東海第二発電所 新規制基準への適合性確認審査に係る原子炉設置変更許可申請の補正書(概要)

平成26年5月20日に原子力規制委員会に行った新規制基準への適合性確認審査申請について、これまでの審査の内容を反映した原子炉設置変更許可申請の補正書を同委員会に提出。

補正書の主な項目(当初申請からの主な変更箇所)と概要

Ss策定で考慮した主な地震

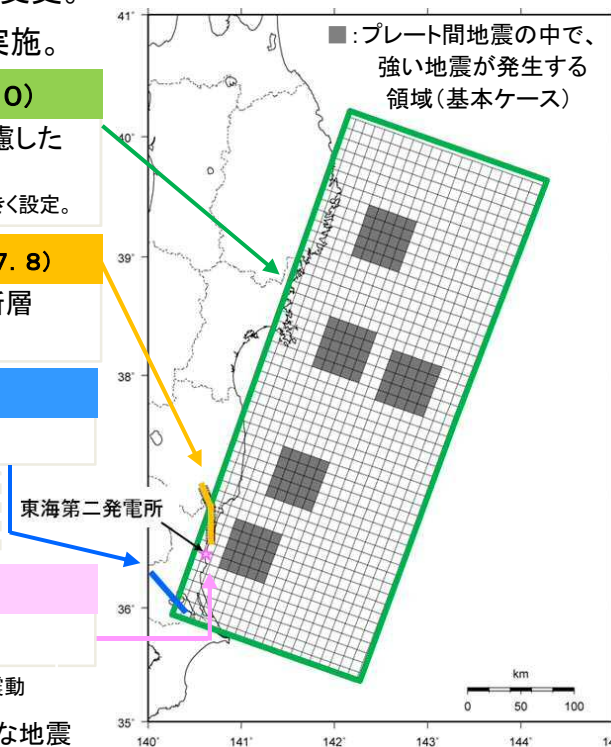
- 原子力発電所の耐震設計に用いる地震動(基準地震動: Ss)は、3波から8波に変更。この結果、Ssの最大値は、901ガルから1009ガルに変更。

当初の901ガルのSsに加え、不確かさの重ね合わせ^{※3}を考慮した1009ガルのSsを追加。(計2波)

F1断層、北方陸域の断層の連動(44km)から、塩ノ平地震断層までの連動(58km)に変更。(計4波)

新たに設定。(計1波)

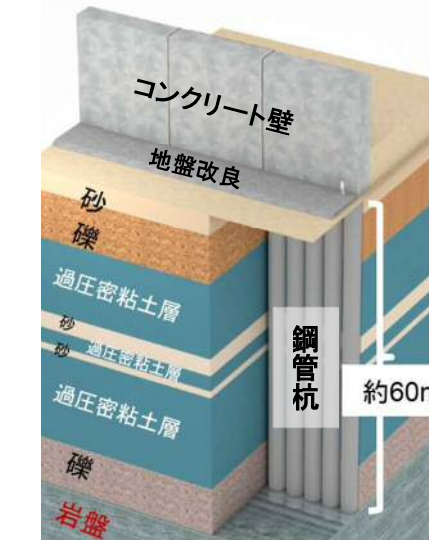
- 発電所に与える影響が最も大きい津波(基準津波)は、波源に変更なし(茨城県から房総沖に想定するプレート間地震: Mw8.7)。
- 防潮堤の前面に貯留堰^{※4}や、SA用海水ピット取水塔^{※5}を追加設置する影響で、津波の最高水位(防潮堤前面)が、標高17.2mから17.1mに変更。また、津波の最低水位(取水口前面)も、標高-5.3mから-4.9mに変更。

防潮堤ルート変更前後(イメージ)

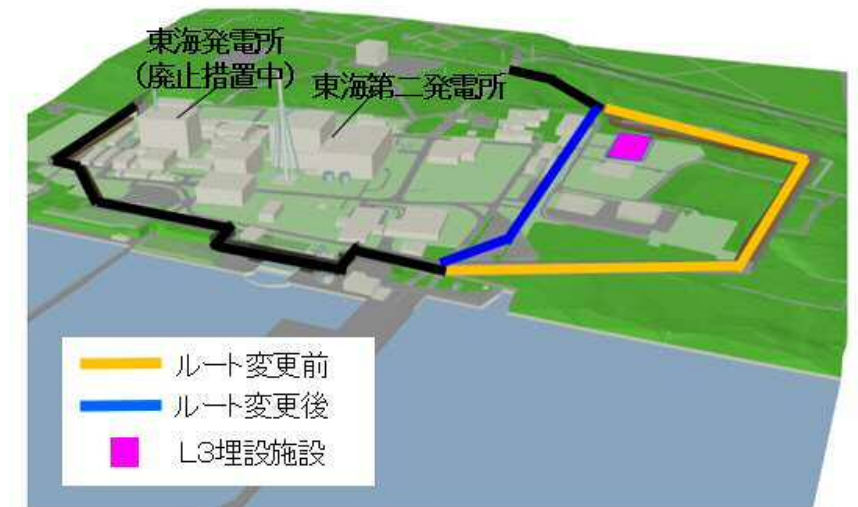
- 基準津波を踏まえ、前面が標高20m、側面が標高18mの防潮堤を建設。
- 当初は、総延長の約8割を「セメント固化盛土」とする計画であったが、より一層強固で十分な支持性能を有する「鋼管杭鉄筋コンクリート防潮壁」に変更。
- 「鋼管杭鉄筋コンクリート防潮壁」は、鋼管杭を岩盤まで到達させて支持する構造とし、地盤の強制的な液状化を仮定した場合でも安全性を確認。また、表層地盤は、津波による洗掘防止や地盤の強制的な液状化を仮定した対策として、地盤改良を実施。
- 防潮堤のルートを全長約2.2kmから約1.7kmに変更(地盤改良によって、L3埋設施設^{※6}の地下水の流れに影響を及ぼす可能性があるため、同施設を囲わないルートに変更)。

非難燃ケーブルへの対応方針(イメージ)

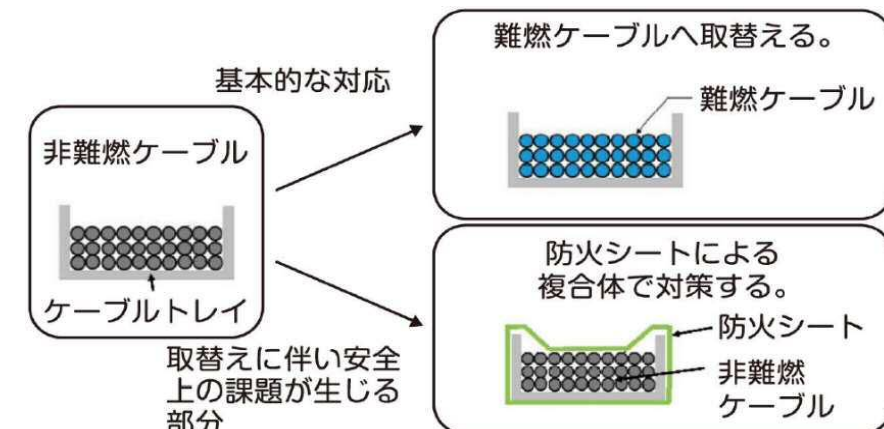
- 安全機能を有する機器に使用されているケーブルのうち、非難燃ケーブルを使用している部分^{※7}について、当初の「防火塗料による対応」から、「難燃ケーブルへの取替えと防火シート^{※8}による対応」に変更。

自然事象への対応例(イメージ)

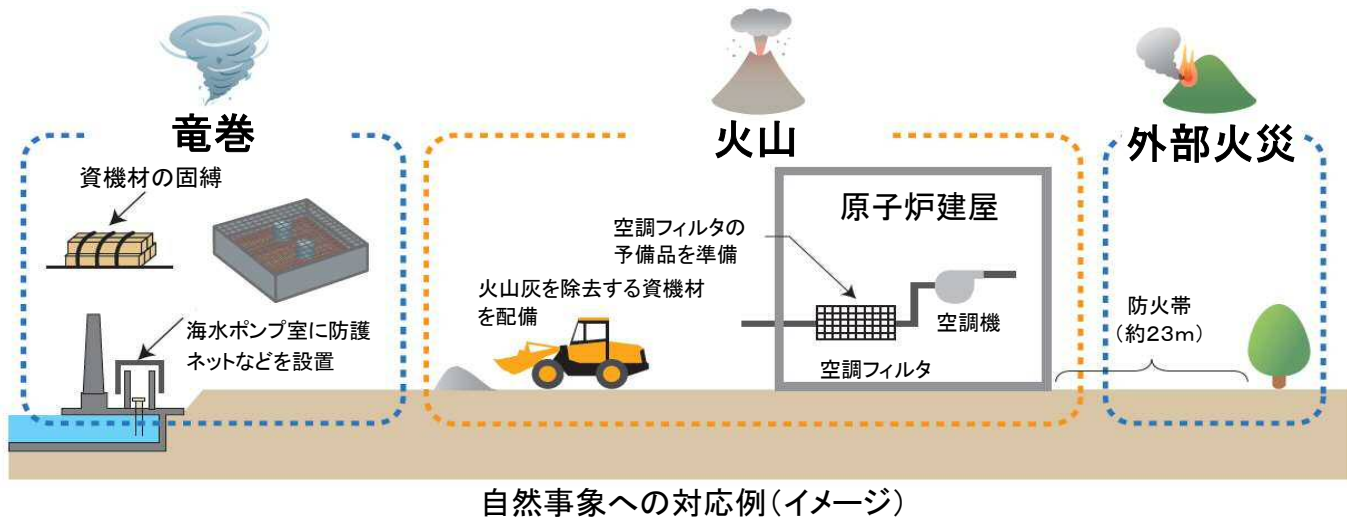
- 竜巻:設計竜巻は、最大風速92m/sを安全側に切り上げ、100m/sに変更。
- 火山:降下火砕物(火山灰)は、敷地における堆積厚さを40cmから50cmに変更。
- 外部火災:森林火災に対し、約23mの防火帯(可燃物を置かないエリア)を設定。

代替循環冷却系の使用(イメージ)

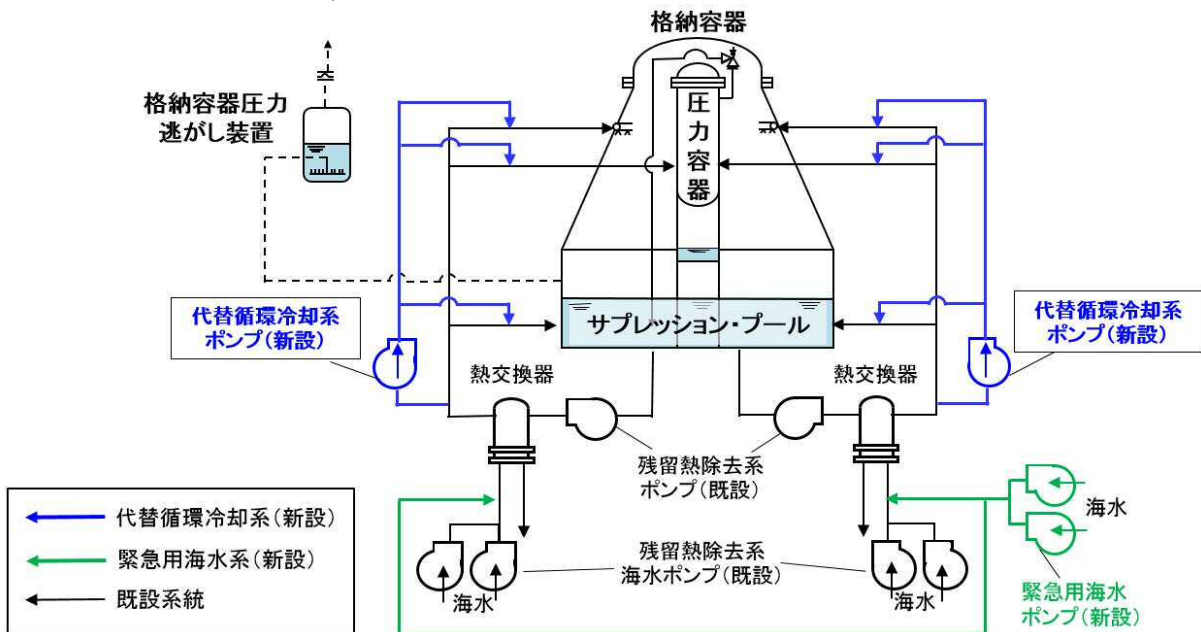
- 万一、既存の設備による格納容器の冷却ができず、破損してしまう事態を防止するため、代替循環冷却系(2系統)を追加。
- 緊急時に格納容器などを冷却する既設の冷却系ポンプ(残留熱除去系ポンプ)が機能喪失した場合、代替循環冷却系ポンプを起動。格納容器下部のサプレッション・プールから水を抜き出し、海水系で熱を除去した上で、冷却された水を格納容器内などへ戻すことで圧力を下げる仕組み。
- また、格納容器圧力逃がし装置の起動(大気への放射性物質の放出)を回避または遅らせることが可能。

ペDESTALの構造と対応(イメージ)

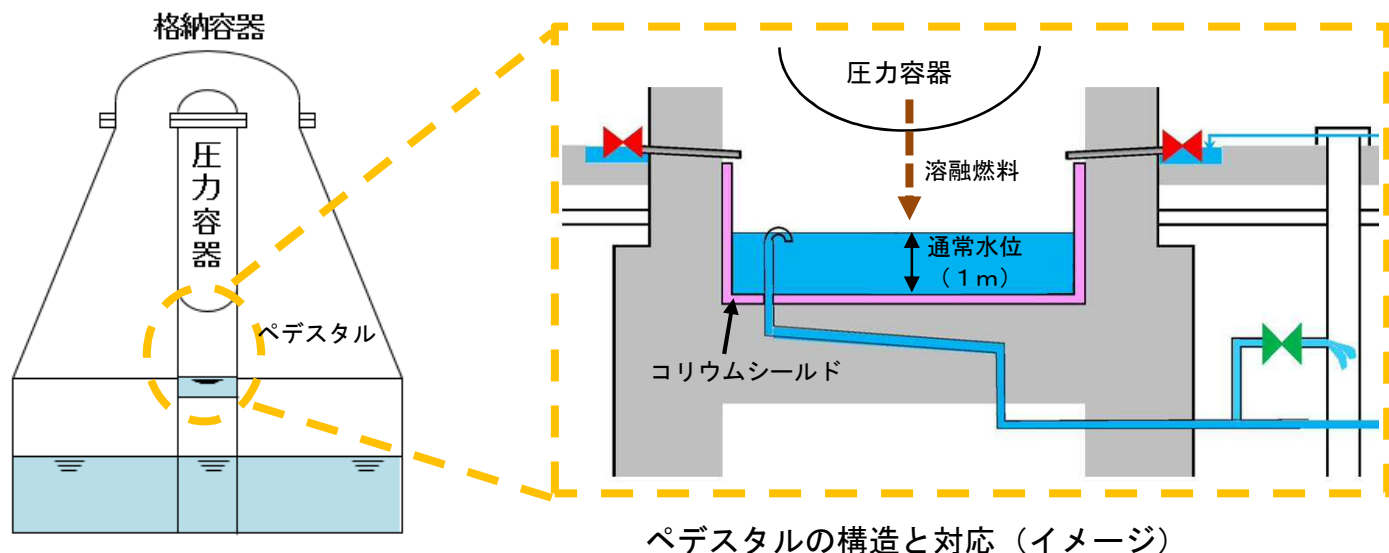
- 万一、圧力容器が破損し、溶融燃料がペDESTAL(圧力容器を支える空間)に流れ落ちた場合、ペDESTALの損傷(MCCI)を防ぐため、耐浸食性のコリウムシールド(ジルコニア製)を設置。
- 溶融燃料を冠水(冷却)させるとともに、MCCI及び水蒸気爆発(FCI)の影響を抑制するため、ペDESTAL内に一定水量(水位1m)を確保。
- 上記の条件で評価した結果、ペDESTAL機能の健全性を確認。

防潮堤を越える津波からの防護(イメージ)

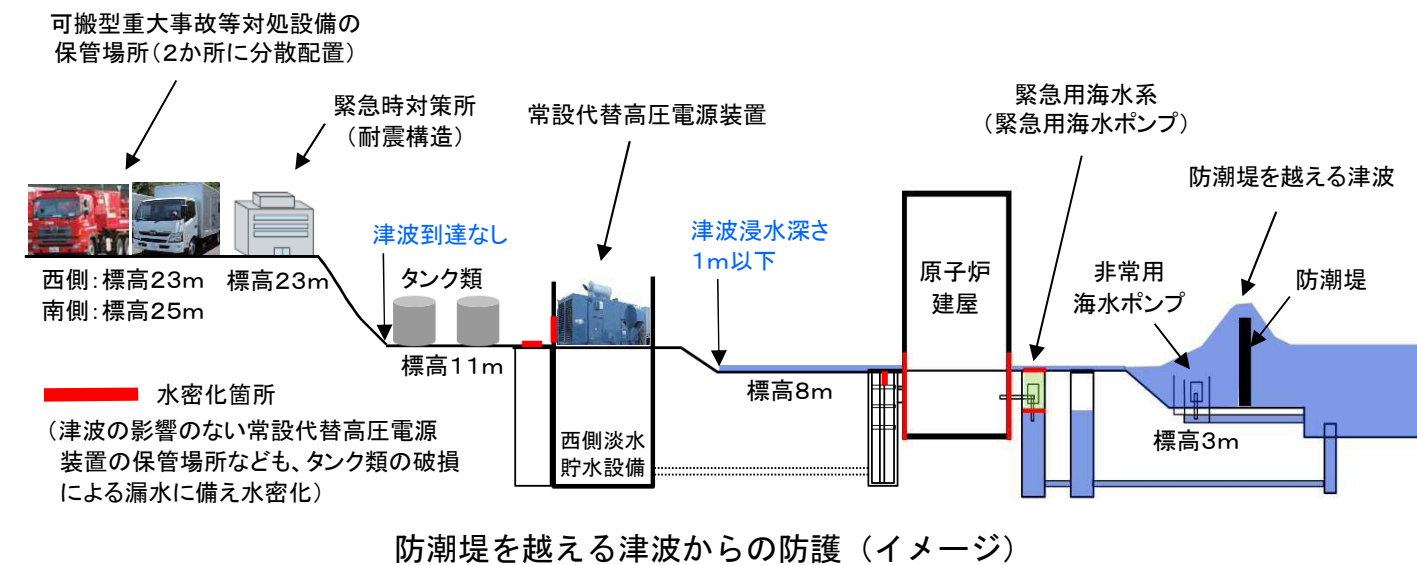
- 万一、防潮堤を越える津波が襲来し、敷地に遡上した場合を想定した対応を追加。
- 原子炉建屋をはじめ、緊急用海水系(緊急用海水ポンプ)など、津波が遡上する可能性がある安全上重要な施設を水密化。
- 常設代替高圧電源装置や可搬型重大事故等対処設備(可搬型代替低圧電源車や可搬型代替注水大型ポンプなど)の保管場所、緊急時対策所を津波の影響を受けない高所に設置。
